改善箇所説明図

改善の内容

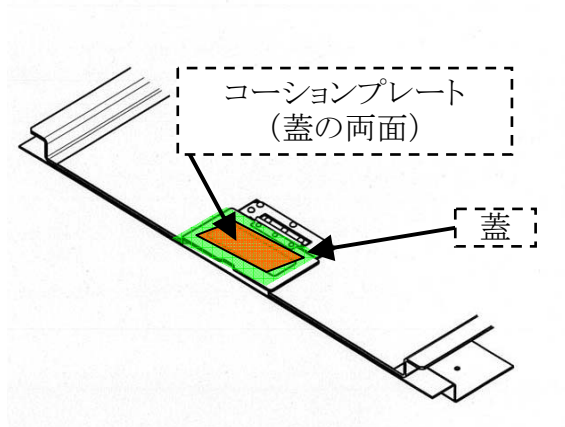
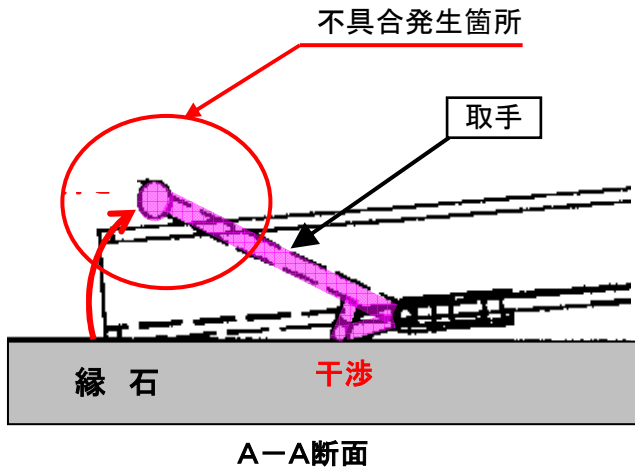
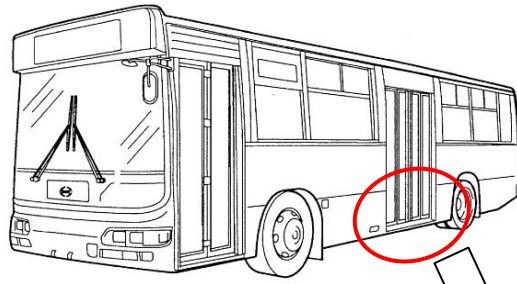
低床バスにおいて、車椅子乗降時に用いる手動式スロープ板を使用した際、スロープ板の中央にある取手が突出する場合があります。そのため、乗客が当該取手につまずいて転倒するおそれがある。

全車両、スロープ板の取手を対策品と交換するとともにコーションプレートをスロープ板に貼付する。

識別：蓋及びコーションプレートの有無により、容易に識別ができるため、特別な識別はしない。
